Objet : Balade de Reconnaissance d'Aménagements Cyclables (BRAC) Amiens Longueau

BRAC OCTOBRE 2026

Amiens-Longueau puis Longueau

Le passage du pont de chemin de fer :

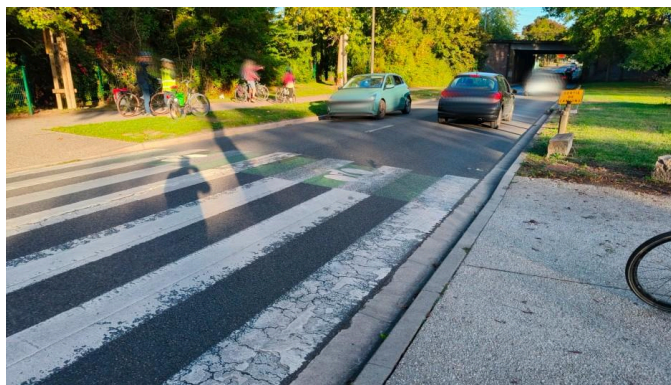
le compromis amenant les cyclistes à traverser la route, puis à partager un espace restreint avec les piétons sous le pont, doit être revu : étroitesse du passage, croisement piéton et cycliste avec vélo à la main impossible

Requête de Véloxygène : la gestion nécessaire des feux, aux carrefours Victorine Autier et route de Camon, permettrait probablement l'installation d'un feu modal au niveau du pont (feu alterné pour les véhicules motorisés), avec un "tout droit vélo autorisé" (type M12) dans les deux sens de circulation, voire une prolongation de la voie verte. Le flux global motorisé ne serait sans doute pas perturbé car on constate en effet un passage par vagues des véhicules motorisés, vagues calées en amont ou aval sur les feux des carrefours précités

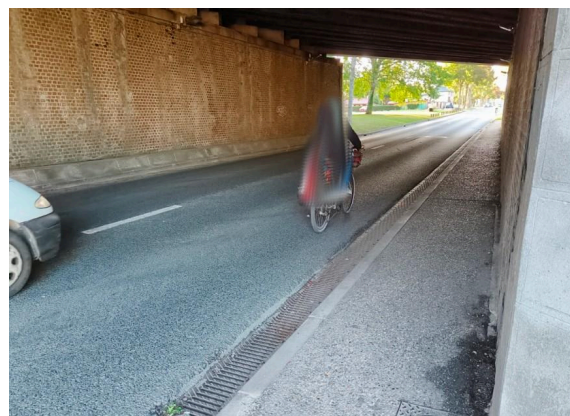
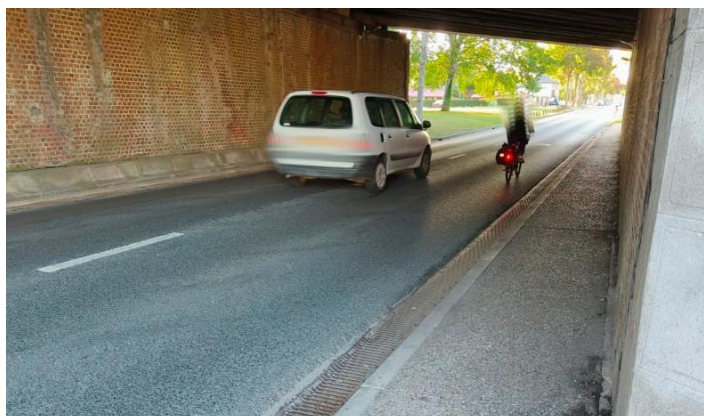
Nota : la traversée est plutôt bien acceptée par les automobilistes et les cyclistes (nombreux) qui restent sur la chaussée ne sont pas nécessairement klaxonnés !

Une voie cyclable où le flux vélo semble oublié : barre blanche "stop" invisible, pas de panneau, pas de marquage au sol, panneau publicitaire au milieu d'une voie censée être une voie de circulation

La rue Henri Barbusse ne comporte plus, “semble-t-il”, de piste cyclable

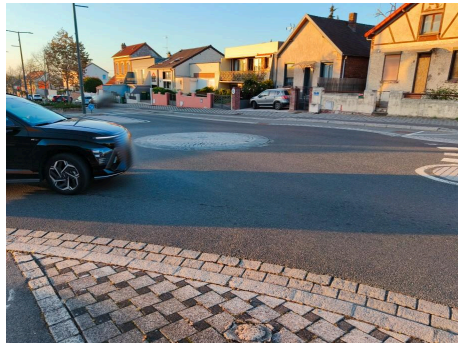
Cet aménagement était obsolète et une source avérée de conflits d’usage avec sa piste cyclable trop étroite et trop proche des entrées d’habitations, trop proche aussi des voitures garées (celles-ci souvent à cheval sur l’espace vélos-piétons)

Cependant, le renvoi clair des cyclistes sur la chaussée n’a pas été mené jusqu’au bout : panneaux retirés mais marquages au sol persistants (ci-dessous milieu et gauche)

Un dégagement “M12 tourne à droite” rue Albert Gaillard aurait pu voir le jour (ci-dessous à droite)

Arrivée au croisement avec la rue de la Ville Idéale

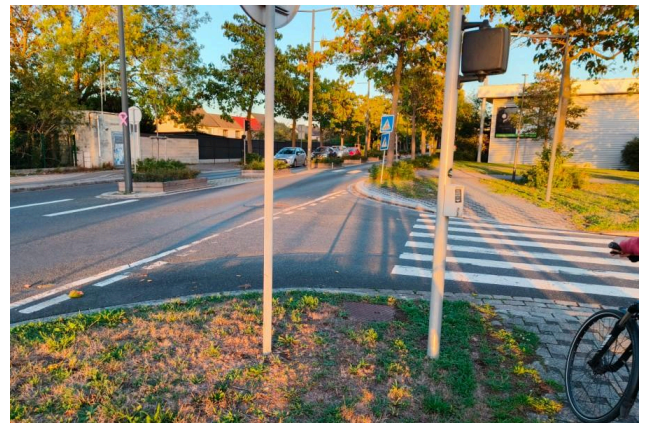
L'aménagement est ancien et nous le comprenons mais il est un fait que le seul itinéraire identifié, voire possible, à vélo, soit la voie verte rive sud rue Michel Strogoff. Aller à vélo ailleurs n'est pas prévu

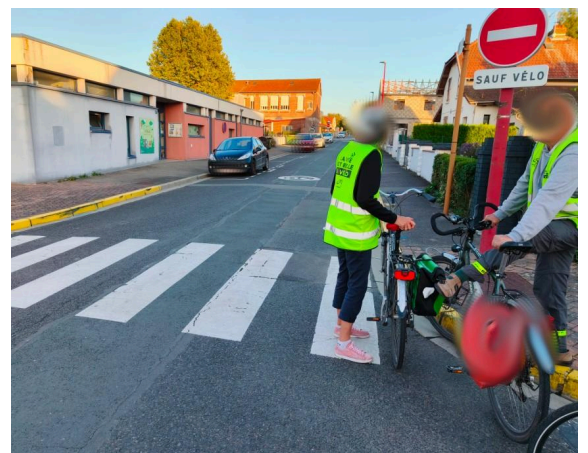
Si le contournement sud paraît correct avec le traitement en DSC de la rue Gallieni entre autres
